Sachgebiet	Sachbearbeiter	Aktenzeichen
Bauverwaltung	Verwaltungsfachwirtin Frau Jost	6102-43277

Beratung	Datum	Behandlung	Zuständigkeit
Gemeinderat	09.08.2021	öffentlich	Entscheidung

**Vollzug des Baugesetzbuches (BauGB); Bebauungsplan „Hirschvogel Automotive Group II; Behandlung der im Verfahren nach § 3 Abs. 2 und § 4 Abs. 2 BauGB eingegangenen Stellungnahmen/ Beschlussvorschläge;**

Diese sind im beiliegenden Kabellageplan dargestellt.

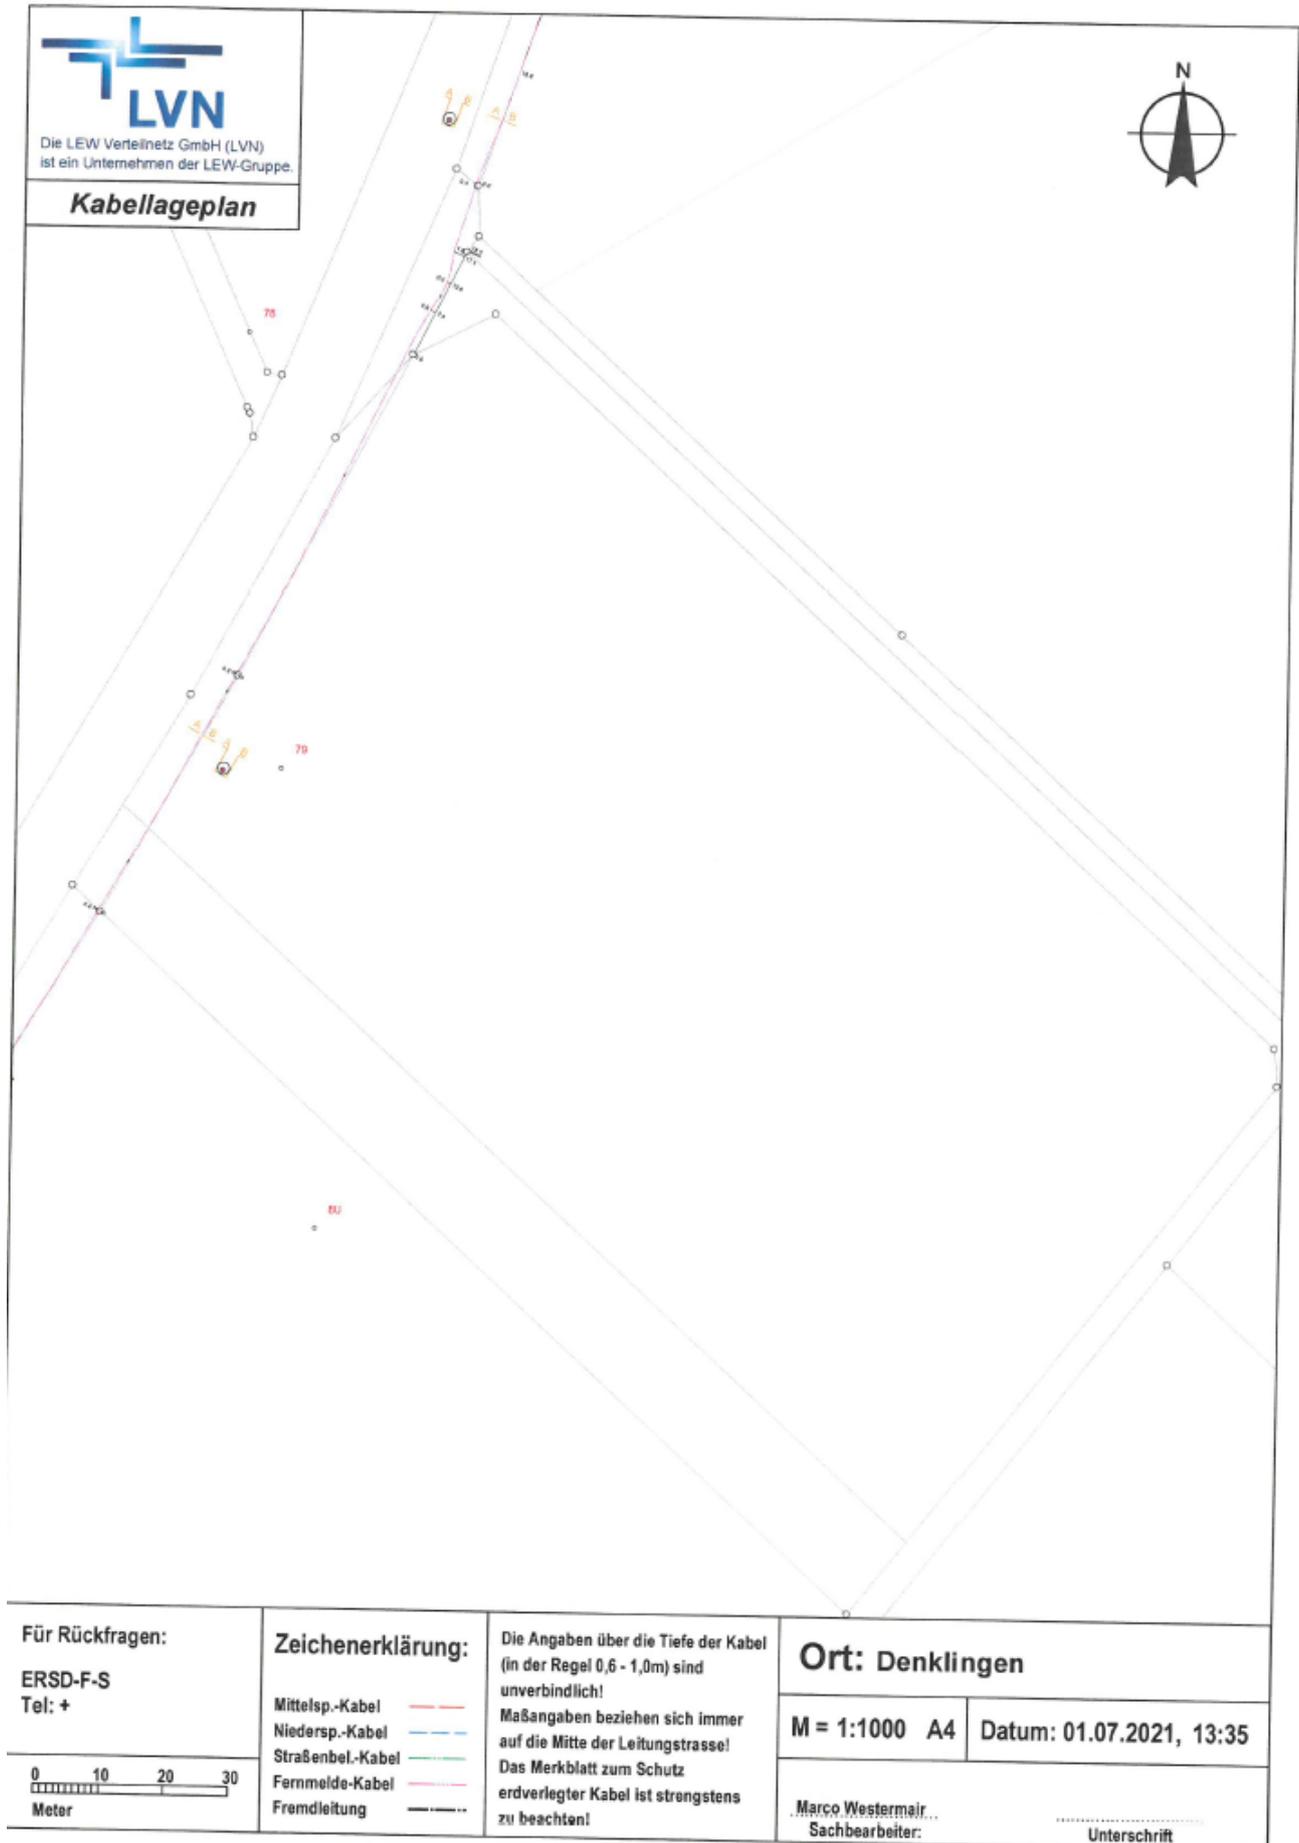
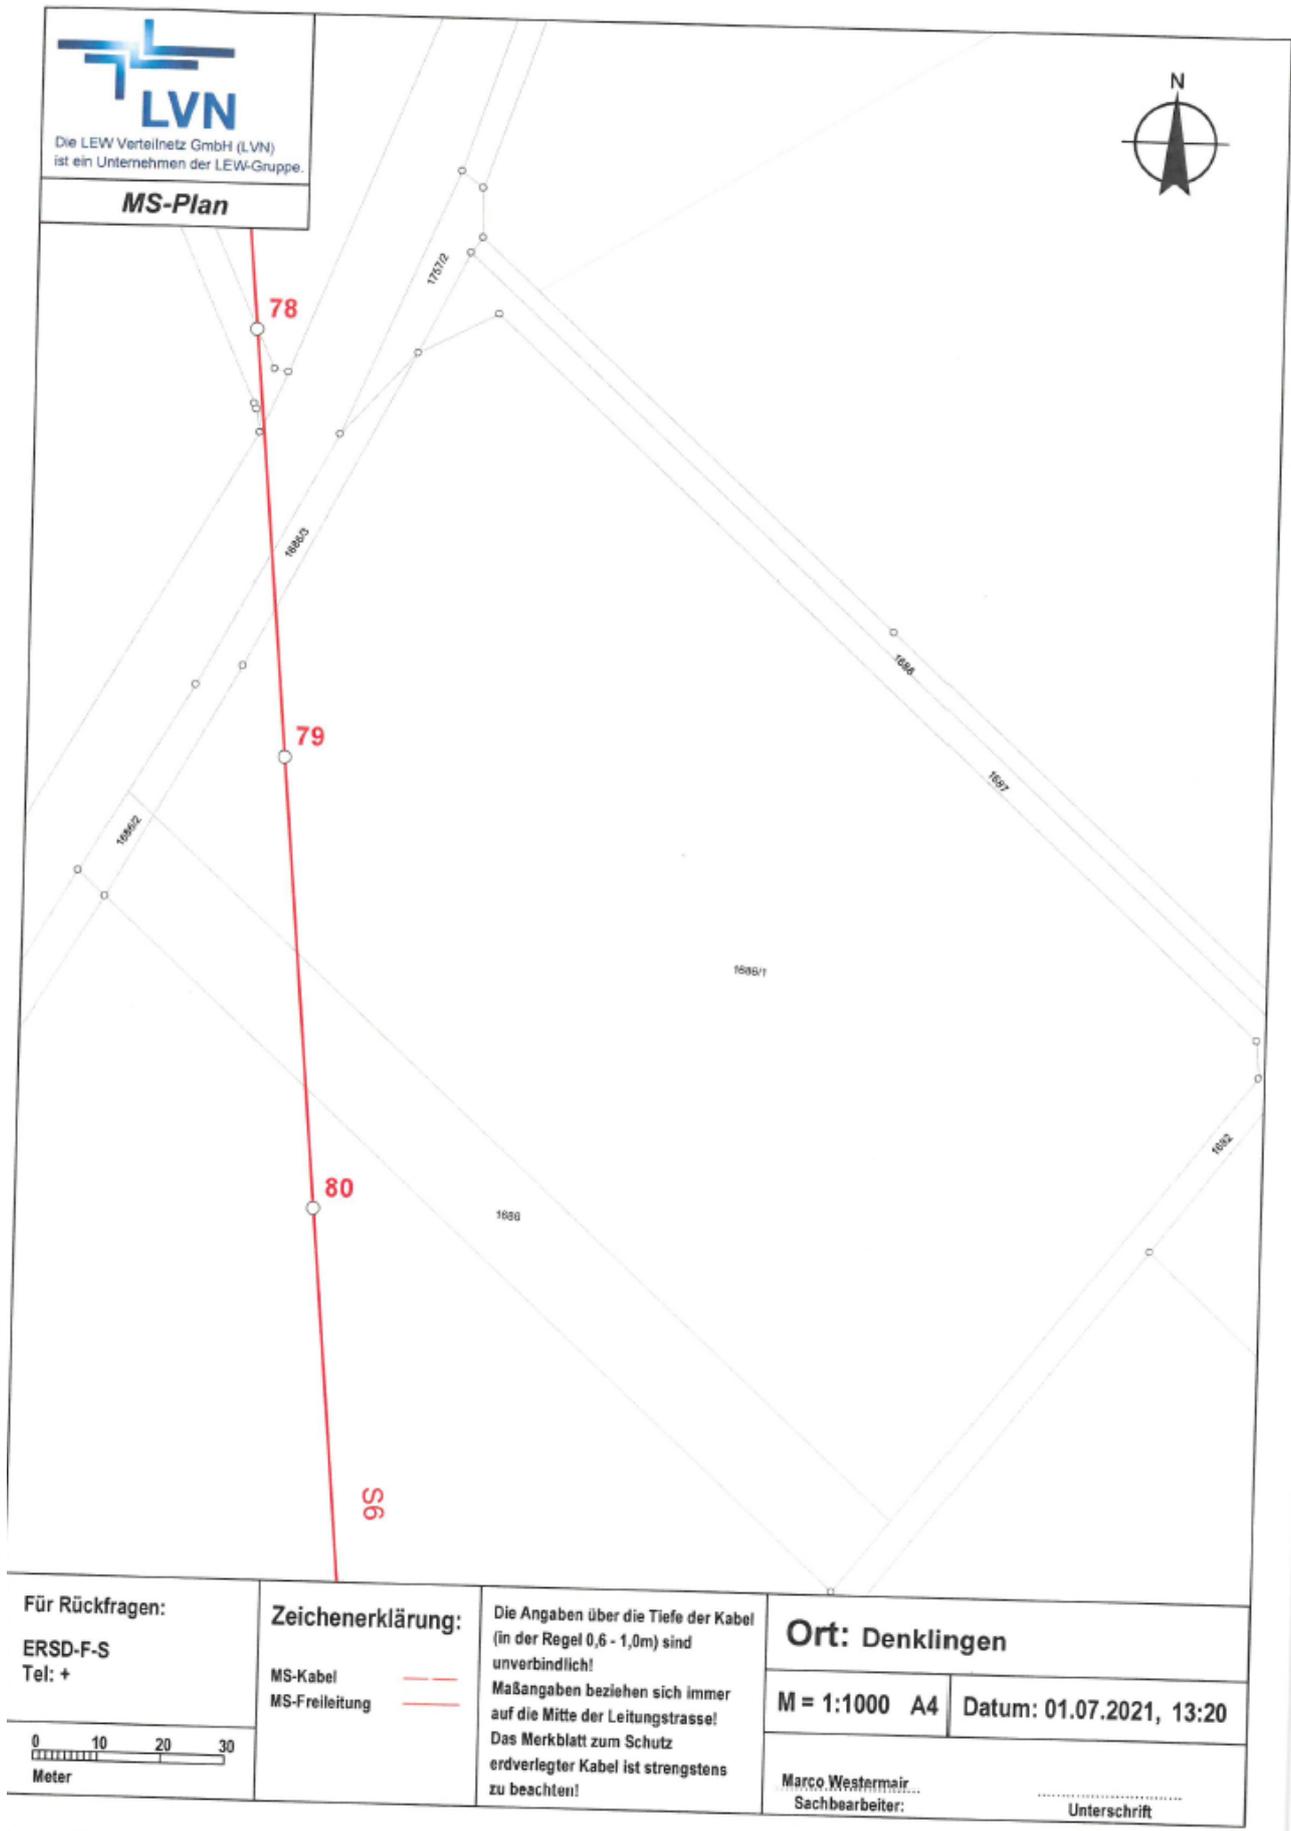
Vorsorglich weisen wir auf verlaufende 1-kV-Kabelleitungen unserer Gesellschaft im Geltungsbereich hin.

Der Schutzbereich sämtlicher Kabelleitungen beträgt 1,00 m beiderseits der Trassen und ist von einer Bebauung sowie tiefwurzelnden Bepflanzung freizuhalten. Wir bitten um Beachtung des beigelegten Kabelmerkblattes „Merkblatt zum Schutz erdverlegter Kabel“.

Innerhalb des Geltungsbereiches verläuft unsere 20-kV-Leitung S6. Diese ist im beiliegenden Ortsnetzplan dargestellt. Der Schutzbereich der Freileitung beträgt 8,00 m beiderseits der Trasse.

Nachdem es sich um eine Hauptversorgungsleitung handelt, ist der Bestand weiterhin zu gewährleisten. Ein Leitungsabbau ist von unserer Seite nicht vorgesehen.

Wir machen darauf aufmerksam, dass innerhalb des Leitungsschutzbereiches die Errichtung von Bauwerken im Allgemeinen nicht zulässig ist. Ausnahmen können zugelassen werden, wenn die in den Vorschriften der Freileitungsnorm DIN EN 50423 und die Bestimmungen DIN VDE 0105 (Arbeiten im Spannungsbereich) geforderten Mindestsicherheitsabstände eingehalten werden.

Kenntnisnahme. Im Bebauungsplan sind bereits in der ausgelegenen Fassung vom 02.06.2021 sowohl die 1-kV- Erdleitung als auch die 20-kV-Freileitung unter B.3 und B.4 dargestellt. Ersterer wird durch die Planung nicht beeinträchtigt, allerdings ist mit Ziff. A.6.7.1 für diese Leitung die erforderliche Schutzzone festgesetzt. Für die 20-kV-Leitung ist bereits mit der Festsetzung Ziff. A.6.7.2 geregelt, dass vor einer Bebauung bzw. Bepflanzung im Bereich der Schutzzone der Leitung eine Verlegung derselben mit den LEW abzustimmen ist. Die betreffenden Belange sind somit bereits berücksichtigt, eine Änderung der Planung ist daher nicht veranlasst.
